# **Programma d'agglomerato del Bellinzonese di quinta generazione (PAB5)**

Informazione e partecipazione a norma dell'art. 11 LST

## **Osservazioni e proposte dei Verdi del Bellinzonese**

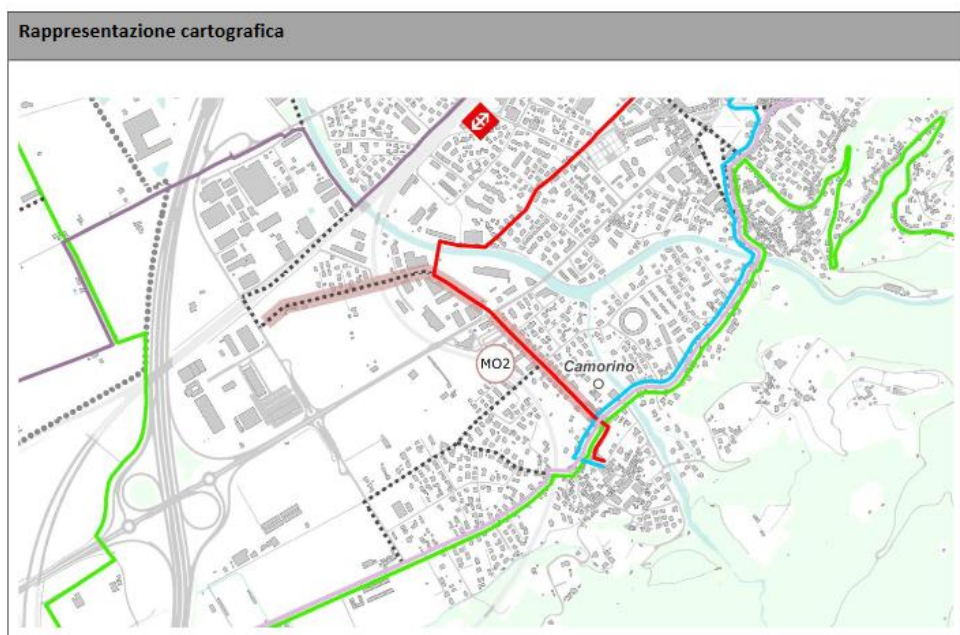
1. Riprendendo una misura già prevista dal Piano di mobilità ciclistica di Bellinzona, sarebbe auspicabile migliorare i collegamenti ciclabili tra Camorino e le future arterie di collegamento ciclabili verso il resto della città. Per questo motivo, sarebbe utile proporre una misura simile al PMC (anche per semplificare l'iter pianificatorio e di finanziamento). Il costo complessivo ammonterebbe a soli 40'000 CHF, a fronte di un chiaro beneficio per la zona. Di seguito la misura:

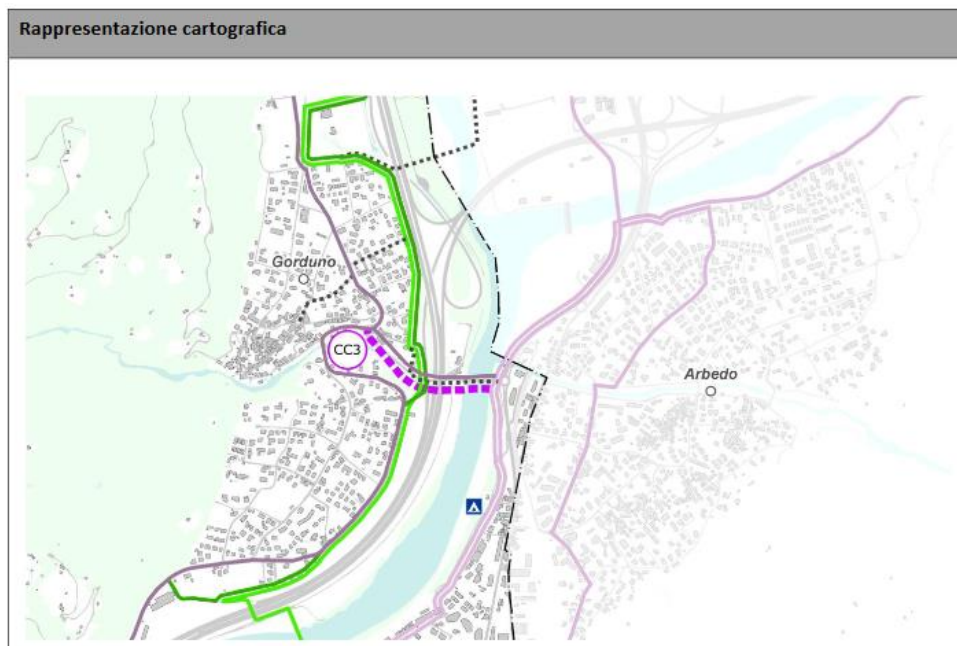
2. L'altra proposta arriva anch'essa dal PMC e si riferisce invece piuttosto alla zona nord della città. Essa riguarda infatti il collegamento della sponda destra-nord della città con le maggiori piste ciclabili nazionali passanti per Molinazzo. Come sopra, l'unione di misure PMC e PAB5 non può che essere d'aiuto, con un finanziamento in questo caso ancora più contenuto, ovvero attorno ai 10'000 CHF. Di seguito la misura:
